BESCHLUSSAUSFERTIGUNG

Teilfortschreibung Flächennutzungsplan Windenergie - Würdigung der Stellungnahmen aus der ersten Behörden- und Öffentlichkeitsbeteiligung nach §§ 3 Abs. 1, 4 Abs. 1 BauGB

Flächennutzungsplan-Teilfortschreibung Windenergie – Stellungnahmen aus der frühzeitigen Beteiligung der Behörden und sonstigen Träger öffentlicher Belange gem. § 4 (1) BauGB sowie aus der Beteiligung der Nachbargemeinden gem. § 2 (2) BauGB

<table><tr> <th>Planungsstand 27.10.2021</th><th>Planungsstand 02.02.2023</th></tr></table>

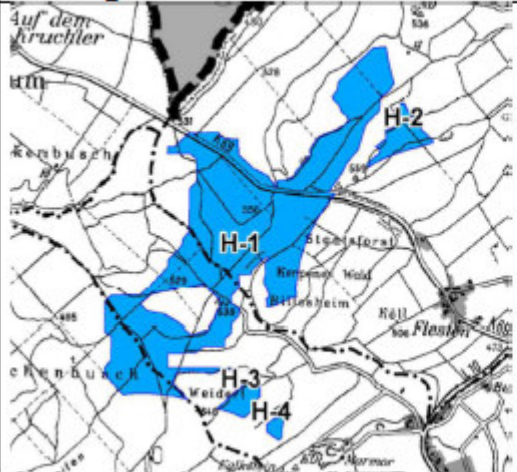
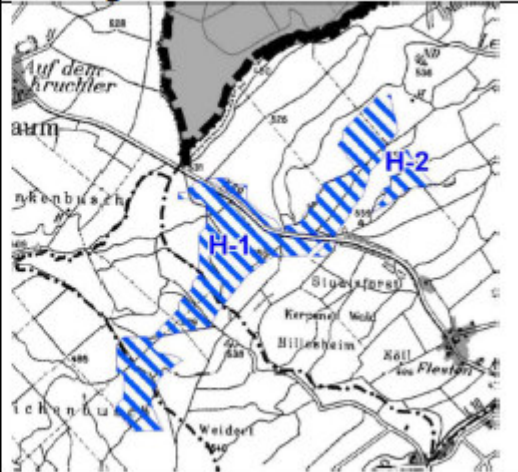
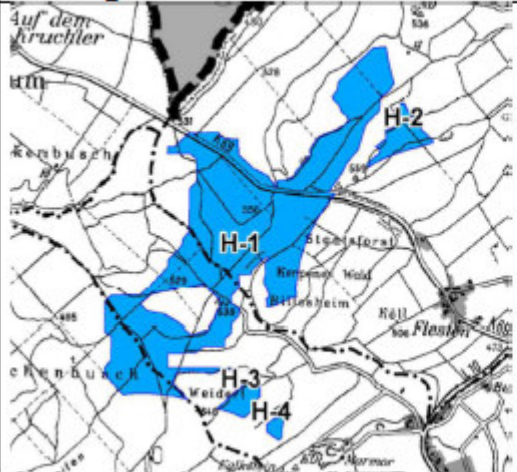
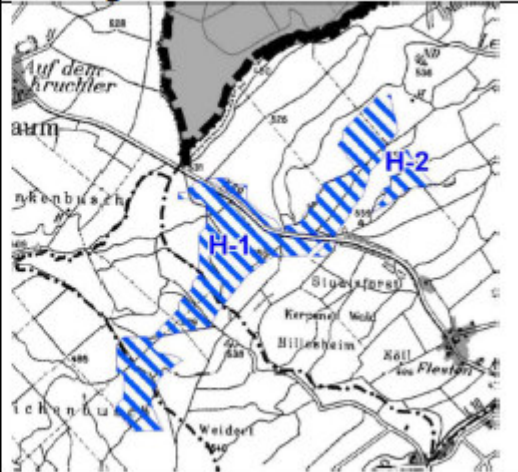
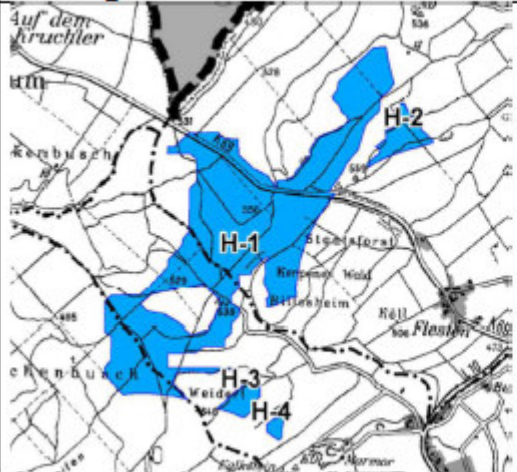
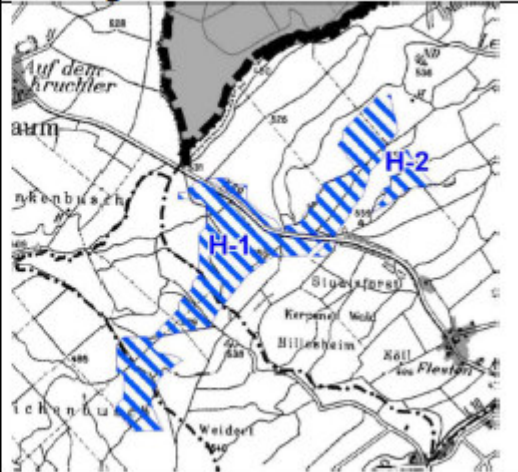
Anregung	Abwägungsvorschlag						
Die Eignungsfläche H wird in der aktuellen Planung von ursprünglich 164 Hektar auf jetzt 103 Hektar reduziert. Dabei reduziert sich in den Eignungsflächen H-1 und H-2 die Größe, die Eignungsflächen H-3 und H-4 entfallen ganz. Abb. 1: Vergleich Eignungsflächen

Eignungsfläche H = 164 Hektar	Eignungsfläche H = 103 Hektar						
Begründet wird die Verkleinerung der Eignungsfläche H mit dem Schutz des Wasserhaushalts und dem Grundwasserschutz, Teile der ursprünglichen Planung der Eignungsfläche H v. 27.10.2021 liegen im geplanten Wasserschutzgebiet 400 „Hillesheimer Kalkmulde“ (WSG im Entwurf). Die SGD-Nord, Regionalstelle Wasserwirtschaft, Abfallwirtschaft, Bodenschutz hat mit Schr. v. 24.01.2022, im Zuge der landesplanerischen Stellungnahme auf die notwendige Berücksichtigung der Gefährdungspotenziale durch den Bau und Betrieb von Windenergieanlagen für die öffentliche Trinkwasserversorgung hingewiesen. In dieser Stellungnahme heißt es zu den Eignungsflächen H-1 bis H-4, dass das WSG 400 „Hillesheimer Kalkmulde“ stark betroffen ist. Aus dieser Betroffenheit leitet die SGD-Nord jedoch kein grundsätzliches Ausschlusskriterium ab, stattdessen fordert sie aufgrund der Betroffenheit zwingend die Eignung zum Bau und zum Betrieb von Windenergieanlagen innerhalb der Eignungsflächen H-1 bis H-4 im Rahmen einer fachtechnischen Einzelfallbewertung, unter Einbeziehung des	<i>zur Kenntnis genommen</i> <i>In derselben Stellungnahme der Regionalstelle Wasserwirtschaft heißt es: „Es bestehen aus Sicht des Grund- und Trinkwasserschutzes erhebliche Bedenken gegen die Ausweisung der Sonderbaufläche H. Eine tatsächliche Realisierung von WEA ist aus wasserwirtschaftlicher Sicht nicht vertretbar. Lediglich für die Fläche H-1 und H-2 mit Flächenanteilen außerhalb bzw. angrenzend des WSG 400 stimmen wir unter Vorbehalt zu. Die Teilflächen H-3 und H-4 lehnen wir kategorisch als Sonderbaufläche für WEA ab.“</i> <i>Da es sich hier um einen hochempfindlichen</i>

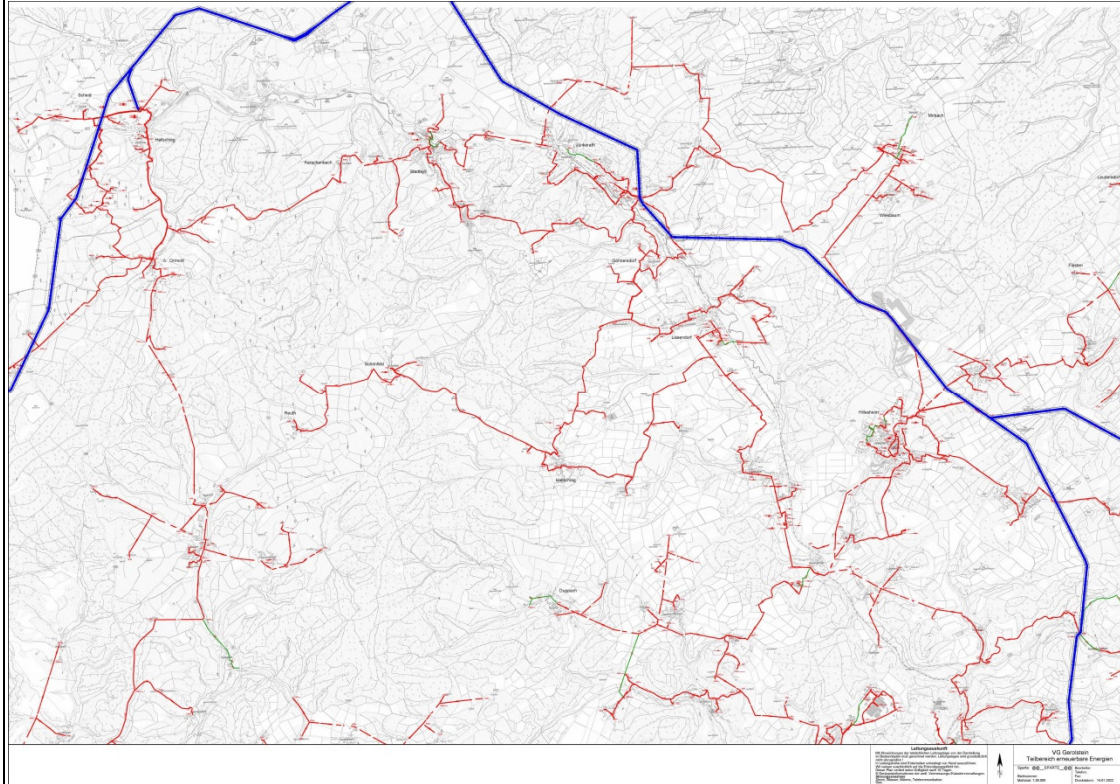
Anregung	Abwägungsvorschlag
Als Anlage senden wir Ihnen einen Planausschnitt, in denen unsere im Planungsgebiet vorhandenen Leitungen/Anlagen eingetragen sind mit der Bitte, diese bei der weiteren Planung zu berücksichtigen. - Für 20-kV-Freileitung ist ein Schutzstreifen von 16,0 m Breite (8,0 m Breite beiderseits der Leitungsachse) freizuhalten, in dem eine Bebauung, das Anpflanzen von tiefwurzelnem Gehölz und sonstige leitungsgefährdende Maßnahmen untersagt sind. - Für 20-kV/0,4-kV Kabel ist ein Schutzstreifen von 1,0 m Breite (0,5 m Breite beiderseits der Leitungsachse) freizuhalten, in dem eine Bebauung, das Anpflanzen von tiefwurzelnem Gehölz und sonstige leitungsgefährdende Maßnahmen untersagt sind.	<i>Die eingetragenen Leitungen und Anlagen werden im Rahmen der Einzelgenehmigungsverfahren berücksichtigt.</i> <i>Entsprechende Hinweise werden in die Begründung zum FNP aufgenommen.</i> <i>Entsprechende Hinweise werden in die Begründung zum FNP aufgenommen.</i> <i>Entsprechende Hinweise werden in die Begründung zum FNP aufgenommen.</i>

Sollten Änderungen unserer Leitungen/Anlagen notwendig werden, so richtet sich die Kostentragung nach den bestehenden Verträgen bzw. sonstigen Regelungen.
